Betroffene Ausrüstung: Omega Container-System XXS, XS, S, SS, M, L und XL

Eintragung im Packbuch : „Riegel gemäß Service Bulletin SB-O-200501“.

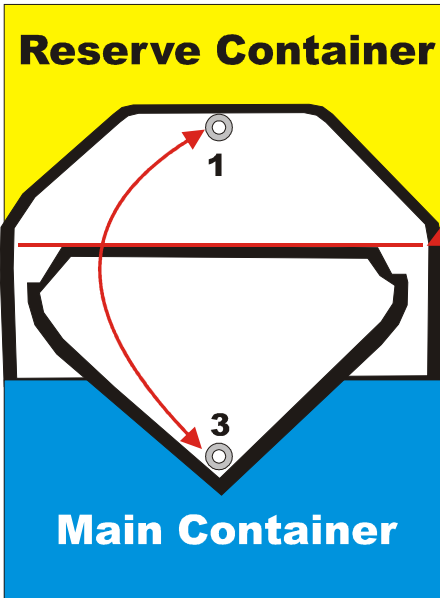
Beobachtung: Hängen bleiben einer oder mehrerer Fangleinen an Klappe 2 des Hauptcontainers. (Siehe Skizze Seite 2)

Um dennoch ein Auftreten des oben beschriebenen Falles, bei unsachgemäßer Handhabung der Ausrüstung in Zukunft zu verhindern, wird der Spiegel (Klappe 3 des Reservecontainers) an den abgerundeten Ecken mit zwei kurzen Riegeln auf der Klappe 1 des Reservecontainers vernäht. Dadurch wird ein Zusammenziehen der Klappe unter Zug, wenn sich eine Leine unter der Klappe verhaken sollte, verhindert und die Klappe kann nach oben leichter umklappen.

(Ausführung durch den Hersteller oder LTB gemäß Skizze im Anhang)

Ausführung der Riegel, siehe Skizze unten!

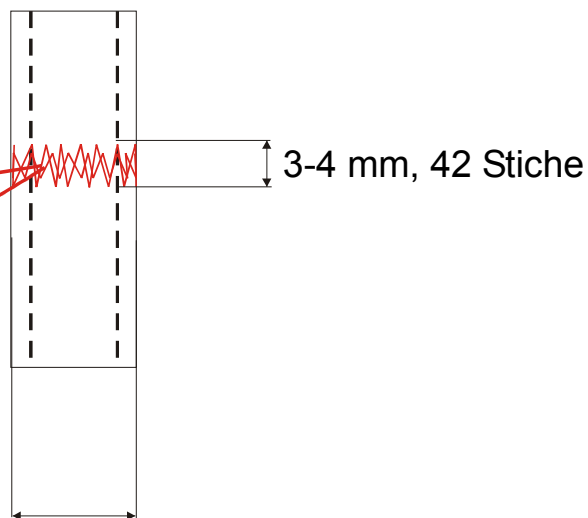
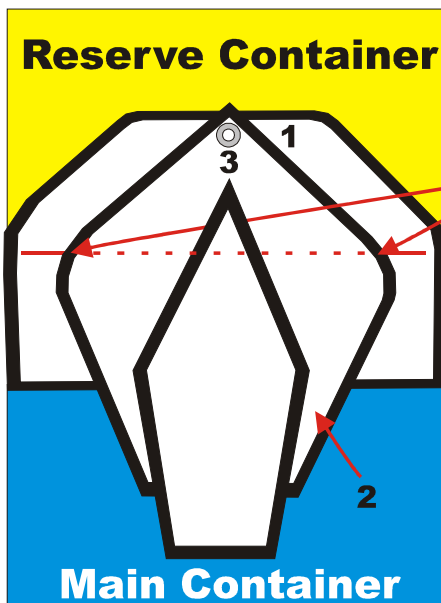
1. Oberhalb der Befestigung der Klappe 3 am Reservecontainer eine waagerechte Markierung anzeichnen.
2. Danach die Öse der Klappe 3 deckungsgleich auf die Öse der Klappe 1 legen.
3. Dann an der Stelle auf das Einfassband der Klappe 3 (links und rechts) je einen Riegel aufbringen, in der Höhe der waagerechten Markierung.

Zu verwendendes Garn: Typ E / 40, Nylon Bonded

Über die Breite des Einfassbandes.

9. Riegel prüfen Oberseite

10. Riegel prüfen Unterseite

11. Spiegel mit neuen Riegeln
